# Restitution avis DDT

## Dossier minute ZAC AGRINOVE

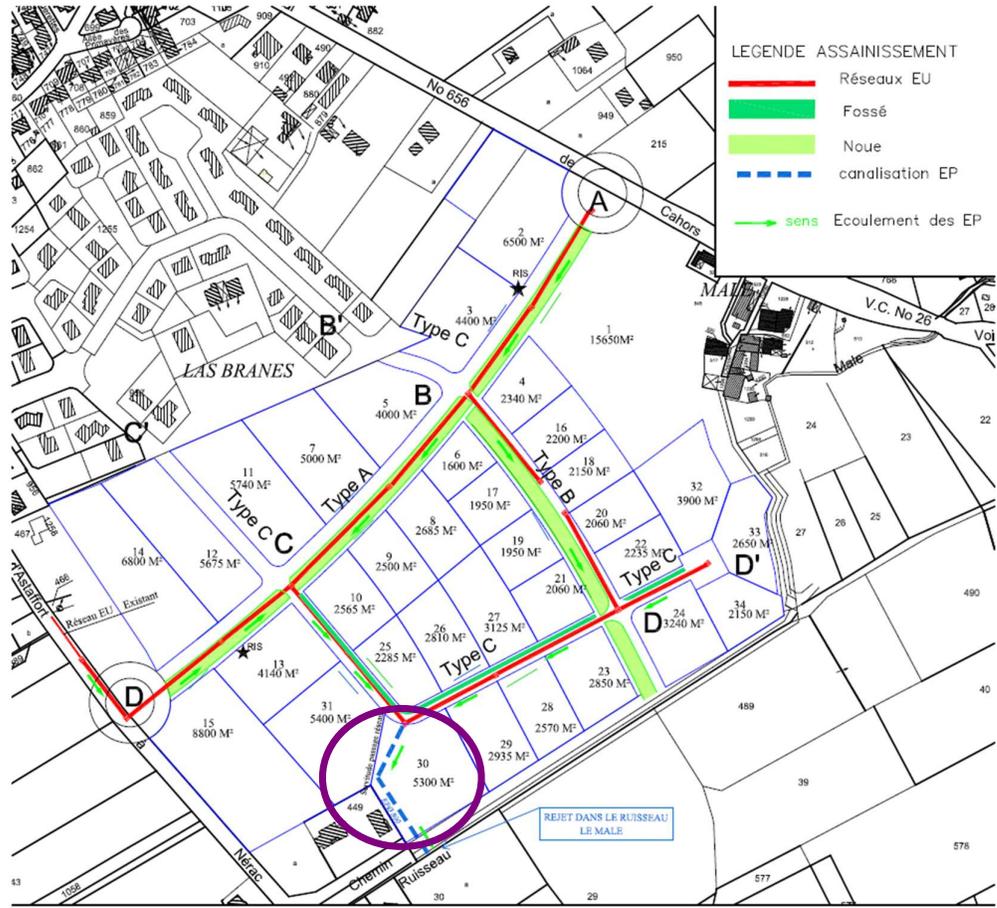
Schéma non cohérent avec une canalisation de Ø 800 mm – croquis CITEA en perspective à revoir – profil en long du cours d'eau de part et d'autre du projet

Ce plan fait apparaître une canalisation de rejet de 800mm de diamètre.

• => Plan mis à jour dans la PJ n°2

## REJET AU RUISSEAU

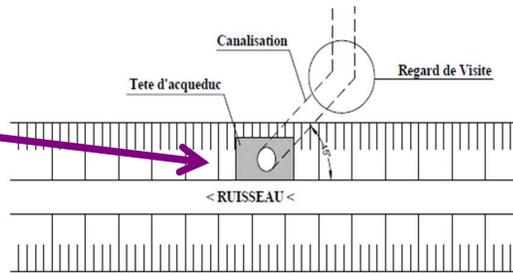
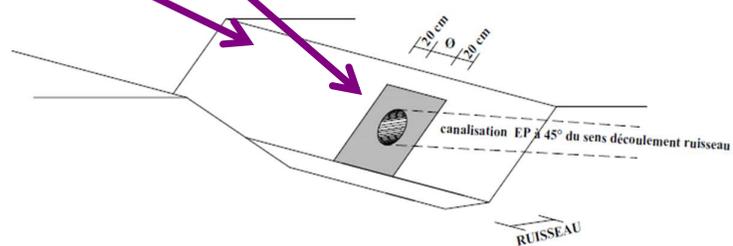
Le schéma n'est pas cohérent avec une canalisation de diamètre 800mm.

Faire apparaître sur ce schéma la profondeur du lit mineur du ruisseau.

Le schéma de profondeur du lit mineur doit permettre d'apprécier la profondeur tout au long du lit du ruisseau. La DDT demande de rajouter un plan de profil en long du ruisseau.

- => Profil en long transmis par CITEA ajouté en PJ n°2
